PRODUKT	AVD.	GRUPP
<b>P</b>	<b>8</b>	81
BETR.		NR
Bakruteram		7
142, 144		DATUM
242, 244		
262, 264		
		Sept.
		78

## Service meddelande

### NYHETER 1979

#### Ändrad bakruteram

#### Metod för ombyggnad

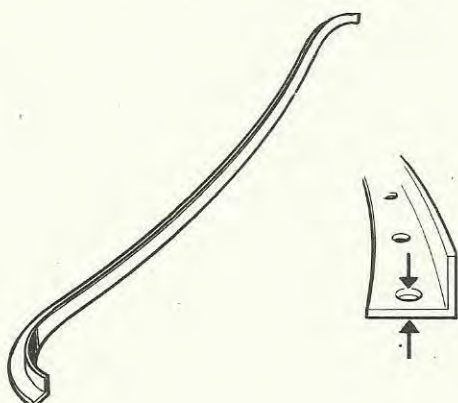
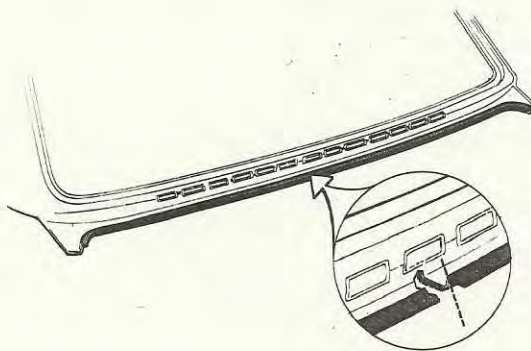
Tätninglisten runt bakluckan är ändrad på 1979-års bilar. Detta har medfört att en ny bockning gjorts i nederkant på bakruteramen.

Vid byte på bilar tillverkade före 1979-års utförande måste bakruteramen ändras. Den nya bockningen klipps bort och ersätts med en skena som svetsas fast vid bakruteramen.

Klipp bort kanten på den nya bakruteramen jäms med bockningen (se bild). Utför arbetet på lös reservdel.

Klipp hål i skenan för punktsvetsning (ej nödvändigt vid tångsvetsning). Stryk svetsprimer på kontaktytorna mellan skenan och bakruteramen.

Svetsa fast skenan vid bakruteramen.  
Helsvetsa ändarna på skenan mot bakskärmarna då  
bakruteramen är fastsatt på bilen.

Justerslipa och täta efteråt med plastkitt.
